ZWEI WEITERE VARIANTEN DER NEUEN KOMPRESSOR-GENERATION FÜR DIE VOLVO GROUP

Als Teil des laufenden Optimierungsprozesses initiierte WABCO ein Projekt zur Verbesserung der Kompressoren für alle Volvo-Group-Anwendungen.

Kompressor 912 112 002 0

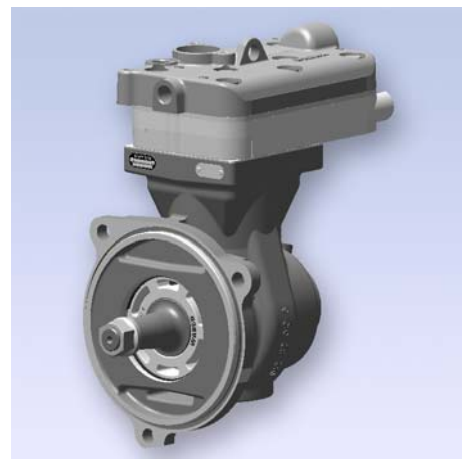
Die Lebensdauer der Kompressoren steigt durch folgende Maßnahmen:

- Minimierung der Ölkohlebildung während des Kompressorbetriebs durch ein im Zylinderkopf integriertes optimiertes Kühlsystem
- Einführung eines optimierten Power Reduction Systems (PR)
